**GEMEINDE GROSS WITTENSEE**  
AMT HÜTTENER BERGE  
KREIS RENDSBURG-ECKERNFÖRDE

## **BEBAUUNGSPLAN NR. 17**

für das Gebiet „nördlich der Straße Lehmberg, östlich  
des Kirchhorster Weges und westlich der Mühlenstraße“

**Zusammenstellung der  
Stellungnahmen aus der  
Frühzeitigen Beteiligung nach  
§§ 3 (1) und 4 (1) BauGB**

Bild 1

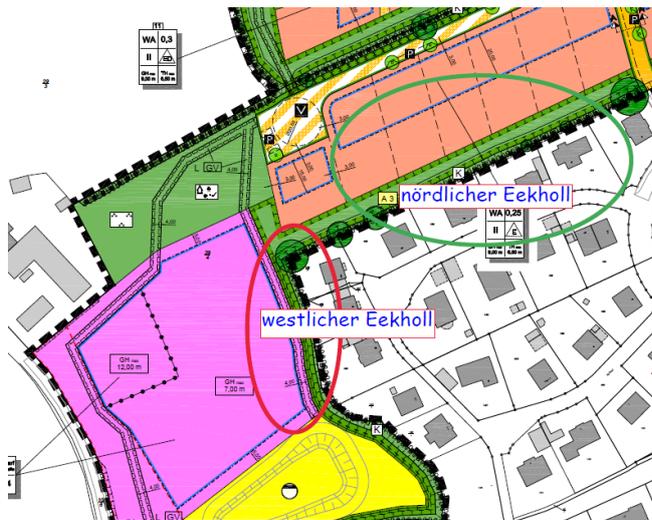
- Zwischen den nördlichen Anwohnern des Eekholl und der geplanten Wohnbebauung des B-Plan 17 ist ein 11 m breiter Grünstreifen als naturschutzrechtlicher Ausgleich geplant (Bild 1, grün markiert). Das wertet sowohl die dort bestehende Bebauung des nördlichen Eekholl als auch die angrenzenden neu geplanten Grundstücke des B-Plan 17 auf.  
Im Rahmen der Gleichbehandlung und um die oben dargelegte Wertminderung unseres östlich an die Schule angrenzenden Grundstücks (westlicher Eekholl) (Bild1, rot markiert) durch den Schul- und Sporthallenbau zu minimieren, bitten wir, auch zwischen Schulgrundstück und dem östlich anschließenden Bestand (westlicher Eekholl) einen entsprechend breiten Ausgleichstreifen (10 m) festzulegen (Bild1, rot markiert). Ein im B-Plan festgelegter Ausgleichstreifen steigert die Attraktivität unserer Grundstücke im Verkauf und würde die Wertminderung durch die angrenzende Schule abschwächen.

**Wir bitten um Festsetzung eines 10 m Ausgleichstreifen zwischen Schule und Eekholl. Wir bitten auch um eine entsprechende Verschiebung der Bebauungsgrenze nach Osten. Das schränkt die Gemeinde nicht in der Umsetzung ihrer Planung ein, mindert aber den Schaden, den die östlich der Schule angrenzende Bebauung (westlicher Eekholl) durch die Sondernutzung Schule / Sporthalle erfahren wird.**
